**« Projet de Centrale hydroélectrique sur le Bronze »
commune de Bonneville (74)
présenté par la Régie municipale de gaz et Electricité de Bonneville**

**Avis de l'Autorité environnementale
sur le dossier présentant le projet
et comprenant l'étude d'impact**

Avis P n° 2016-2333

Localisation des ouvrages (prise d'eau, conduite forcée et usine) - source : Étude d'impact p.16

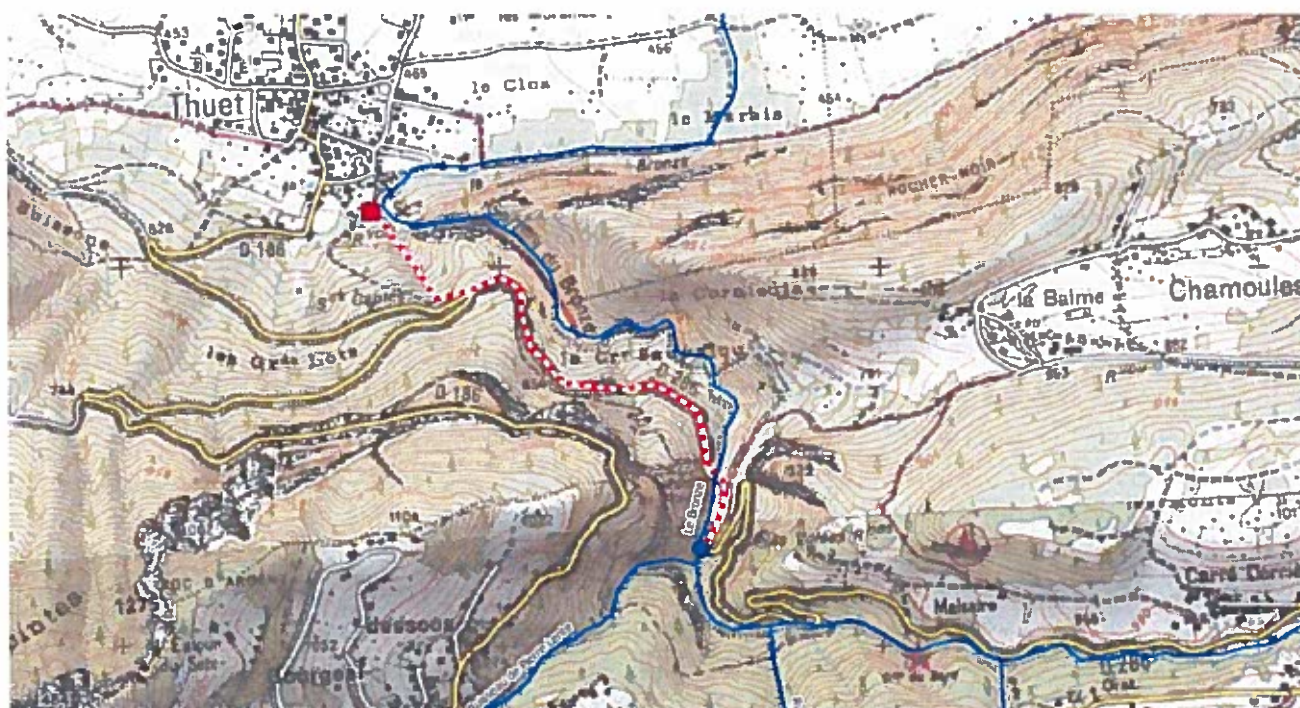
De manière générale, cette partie manque d'illustrations. L'Autorité environnementale recommande notamment d'ajouter une cartographie des emprises des travaux sur le milieu naturel, détaillant le tracé de la conduite forcée. La carte p.16 du dossier permet d'apprécier globalement le tracé, mais un zoom des zones où la conduite est enterrée hors route départementale, détaillant l'emprise des terrassements (d'une largeur max de 6 m d'après le dossier p.30) et les milieux traversés, devrait également figurer, ainsi que l'ensemble des emprises temporaires (zones d'accès, zones réservées au stockage et base de vie du chantier, etc.). Certains de ces éléments sont d'ores et déjà connus (voir p.30) et pourraient donc être cartographiés facilement. Des plans de la conduite sont également fournis dans le dossier d'autorisation mais non-repris dans l'étude.
